**Komet K 537 M**

**KOMET-RADIO A.-G.**  
Mittlöd / Glarus

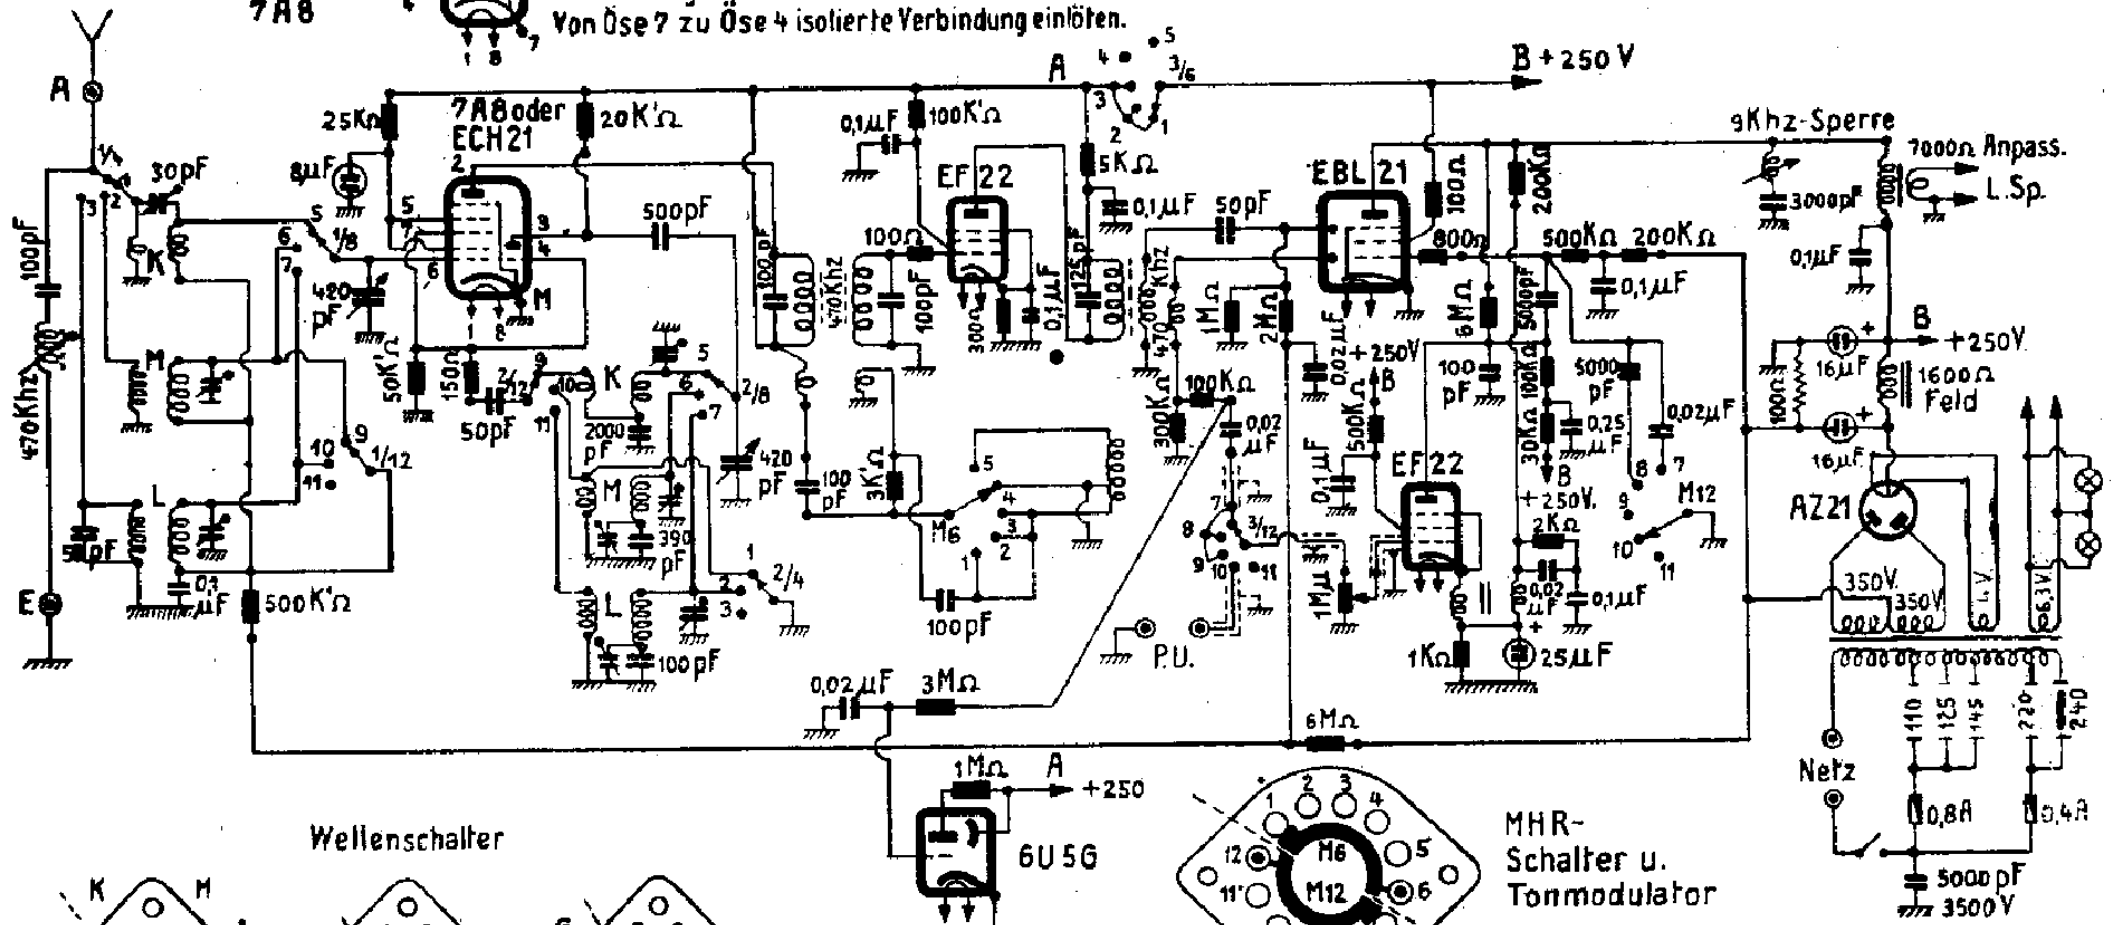
Bei Umänderung von 7AB  
auf ECH 21 wie folgt verfahren:  
Verbindung von Öse 7 zum Mittelstift entfernen.  
Von Öse 7 zu Öse 4 isolierte Verbindung einlöten.
